**INFORME  
INSPECCIÓN TÉCNICA DE OBRA**

**Municipalidad de Linares**

**Número de Informe: 3/2014  
24 de diciembre del 2014**

INFORME FINAL N° 3, DE 2014, SOBRE  
INSPECCIÓN TÉCNICA A LA OBRA:  
"CONSTRUCCIÓN COMPLEJO RECREA-  
CIONAL VILLA NEMESIO ANTÚNEZ DE  
LINARES".

Fotografía N° 1: Costaneras, estructura metálica.

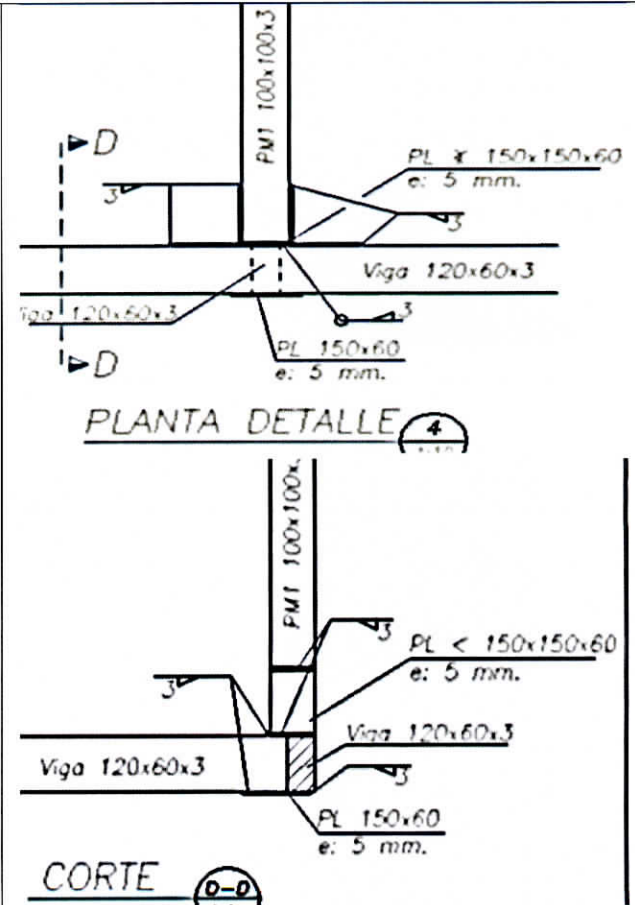
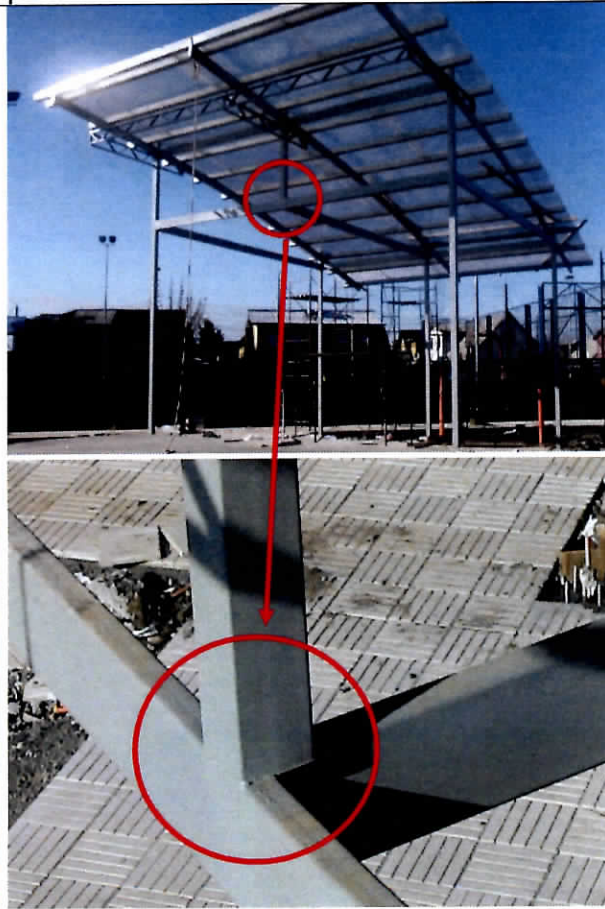
a) En el numeral 3.3.3 de las especificaciones técnicas, se establece que la medida de los perfiles metálicos para las costaneras es de 75 mm x 75 mm x 2 mm, sin embargo, se constató la instalación de perfiles de 100 mm x 100 mm x 2 mm, en reemplazo de los especificados (fotografías N°s 1 y 2, anexo).

Sobre el particular, en su respuesta el municipio adjuntó el certificado N° 123-2012, de 10 de octubre de 2014, de APAL Ingenieros Limitada, a través del cual el señor Marcelo González Barrera, ingeniero civil encargado de la elaboración del proyecto de estructura de la obra, respalda y autoriza la modificación de los aludidos perfiles metálicos, señalando que con dicho cambio, estructuralmente, no sufre una merma la estabilidad diseñada de la cubierta.

En atención a los argumentos esgrimidos y antecedentes aportados por la autoridad comunal, se subsana la observación formulada, sin perjuicio de lo cual, se hace presente que, en lo sucesivo, esa entidad deberá abstenerse de introducir modificaciones en las estructuras de los proyectos, sin que previamente existan las aprobaciones por las instancias pertinentes.

Fotografía N° 4: Soldadura en unión de perfiles metálicos del cobertizo e imagen del cordón de soldadura a lo largo de toda la pieza en plano estructural lámina EST 3 de 3.

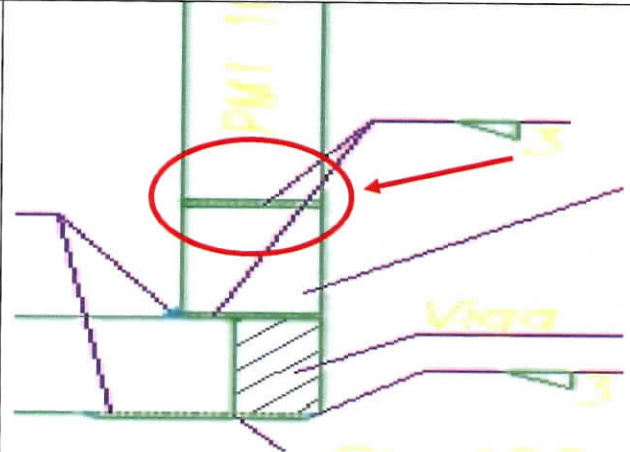
c) En relación a la soldadura de las uniones entre perfiles, se observó que los cordones de material de aporte no son continuos en todo el ancho del perfil, tal como se grafica en los detalles provistos en el plano de estructura denominado lámina EST 3 de 3 (fotografía N° 4, anexo).

Al respecto, la autoridad comunal manifiesta que se instruyó a la empresa constructora realizar los cordones de soldadura de forma continua en la totalidad de los perfiles de la estructura, otorgando un plazo de 5 días hábiles a contar del 7 de octubre del presente año.

No obstante las medidas informadas por la entidad edilicia, se mantiene lo observado dado que no se presentan antecedentes que permitan verificar la corrección de los cordones de soldadura en la estructura metálica.

Fotografía N° 5: Altura de pilares de hormigón del cierre perimetral del proyecto e imagen de la altura especificada de los pilares de cierre en plano estructural lámina EST 1 de 3, altura 2,5 m.

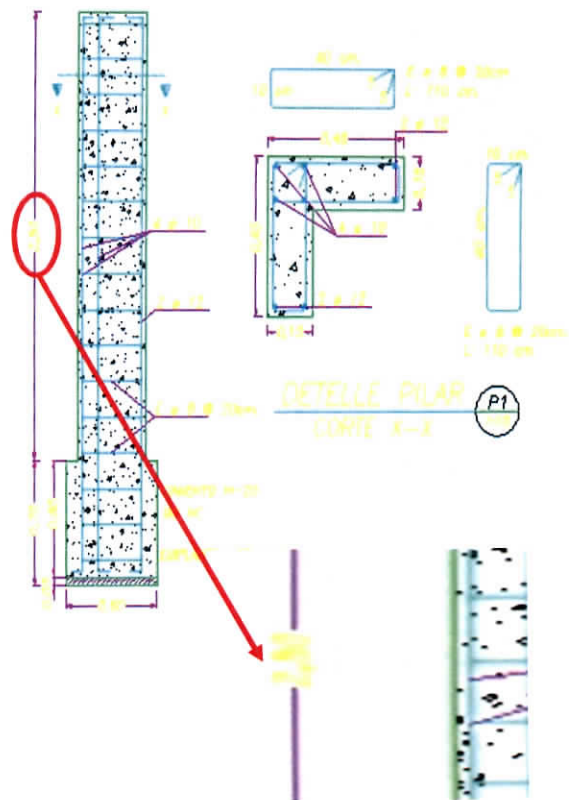
a) En el plano de estructuras identificado como lámina EST 1 de 3, se muestran los detalles de las enfierraduras y las dimensiones geométricas que deben cumplir los pilares de hormigón, las cuales son 45 cm x 45 cm en el lado externo, un ancho de 15 cm y una altura de 2,5 m sin incluir la fundación, sin embargo, se constató que la altura de los pilares ejecutados no corresponde a la indicada, dado que estos presentan una elevación de 2,1 m (fotografía N° 5, anexo).

Sobre el particular, el municipio responde por medio de un informe, sin número, de 13 de octubre de 2014, suscrito por doña Cecilia Preisig Salvo, arquitecto de la Secretaría Comunal de Planificación, a través del cual expresa que al existir una discrepancia entre los planos de ingeniería y el proyecto de arquitectura, se optó por conservar la altura de 2,0 m indicada en el numeral 4.1.3 de las especificaciones técnicas.

Sin perjuicio de que si bien es cierto que, entre los referidos documentos técnicos del proyecto, existe una discrepancia en cuanto a la altura que deben tener los mencionados pilares, en el aludido numeral 4.1.3 de las especificaciones técnicas, se menciona que la altura terminada de los cuestionados elementos debe ser de 2,0 m, precisándose, además, que aquellos se ejecutarán según lo señalado en los planos y especificaciones de ingeniería, motivo por el cual, no se advierte fundamento para haber ejecutado los pilares de hormigón a una altura menor que la graficada en el proyecto de estructuras, que corresponde a 2,5 m, atendido lo cual se mantiene íntegramente lo observado.

Fotografía N° 6: Terminación superior de la enfierradura e imagen de doblez de enfierradura de pilares de cierre, según plano estructural lamina EST 1 de 3.

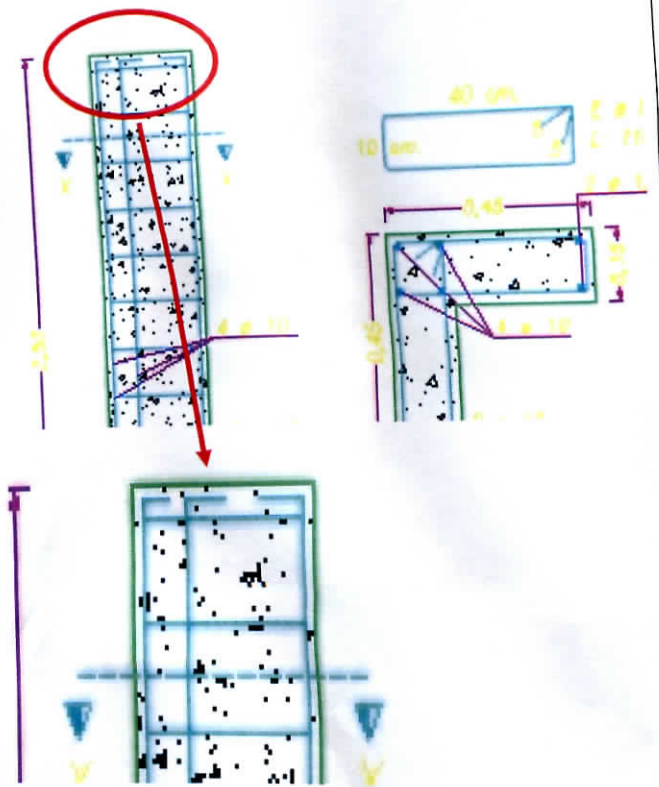
b) Se constató que la enfierradura vertical de estos elementos, no se ejecutó según lo especificado, toda vez que se observó que los fierros verticales que forman dicha estructura fueron dejados en punta, sin que se

ejecutase en la parte superior de la enfierradura el dobléz en 90°, según lo graficado en el plano de estructuras lámina EST 1 de 3 (fotografía N° 6, anexo).

Al respecto, el municipio responde a través de lo manifestado por el calculista del proyecto en el certificado N° 123-2012, de 10 de octubre de 2014, señalando que desde el punto de vista estructural, no se verá afectado el comportamiento de los pilares de hormigón, aunque las armaduras de refuerzo longitudinal no se hayan construido con la traba transversal superior, por lo cual acepta la solución construida.

En consecuencia, si bien el profesional calculista asegura que no existirá una merma en la capacidad estructural de los pilares de hormigón, de todas formas corresponde mantener lo observado, por cuanto pese que el cambio no generaría un problema estructural, el elemento debió ser construido de conformidad a lo graficado en los planos correspondientes.

Fotografía N° 7: Vista general de los pilares de hormigón del cierre perimetral sector nororiental e imagen plano estructural lámina EST 1 de 3 con ubicación y cantidad de pilares de hormigón según proyecto.

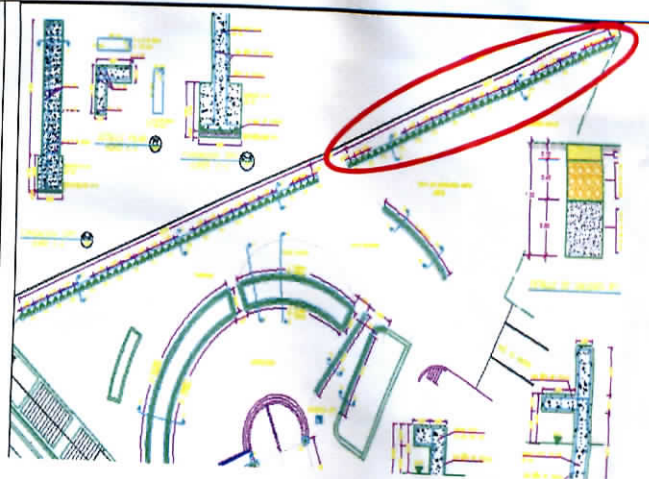
c) De acuerdo al plano de arquitectura del proyecto y el plano estructural denominado lámina EST 1 de 3, la cantidad de pilares de hormigón ubicados en el sector nororiente del complejo recreacional es de 41, sin embargo, se constató la existencia de 40, sin que exista alguna modificación al respecto (fotografía N° 7, anexo).

En su respuesta la entidad edilicia señala que, si bien el proyecto indica 41 pilares de hormigón, al efectuar el emplazamiento y trazado de acuerdo al punto de referencia definido en terreno, no era viable la instalación de la totalidad de estos, respetando las medidas y distanciamientos indicados.

Atendida la respuesta del servicio, se mantiene el alcance formulado debido a que, sin perjuicio de que no pudo edificarse la totalidad de pilares proyectados, no consta que por esa disminución se haya efectuado un análisis técnico y económico con el cual se evalúe el cambio introducido.

Fotografía N° 9: Rampas no ejecutadas e imagen de plano de arquitectura del proyecto que muestra las rampas en las zonas de juegos infantiles.

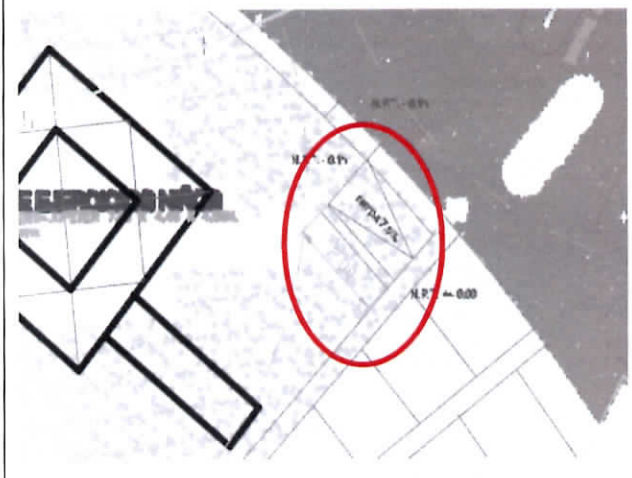
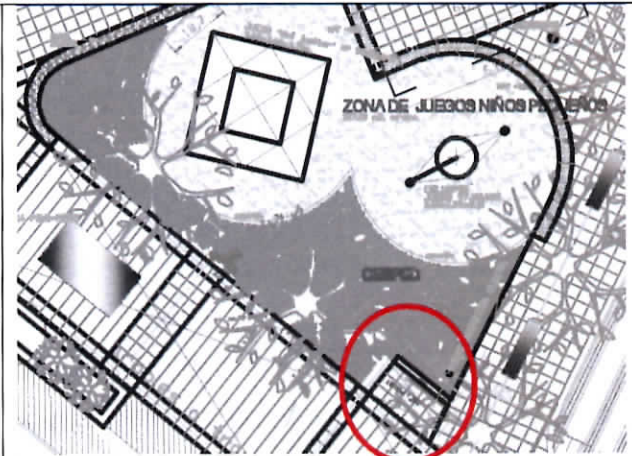
En efecto, el mencionado estado de pago N° 5, señala para la referida partida un avance del 100%, lo que equivale a un monto neto de \$192.000, sin embargo, se observó la ausencia de dos de las tres rampas indicadas en el plano de arquitectura del proyecto (fotografía N° 9, anexo).

En su respuesta, el municipio explica que los niveles del proyecto inicial fueron modificados para otorgar una mayor altura al parque, y de esa forma aumentar y mejorar el escurrimiento de aguas lluvias, atendido lo cual, se consideró que las rampas de acceso a los juegos no serían necesarias y se habría desestimado la ejecución de estas por parte del inspector técnico de la obra, quien con el fin de regularizar la situación descrita, ha instruido a la empresa contratista realizar las rampas faltantes, otorgando un plazo de 5 días hábiles a contar del 7 de octubre de este año para dicho fin.

En virtud de lo expuesto por la municipalidad, y debido a que no se acompañan antecedentes que permitieran verificar el cumplimiento de las acciones comprometidas, corresponde mantener la observación planteada.
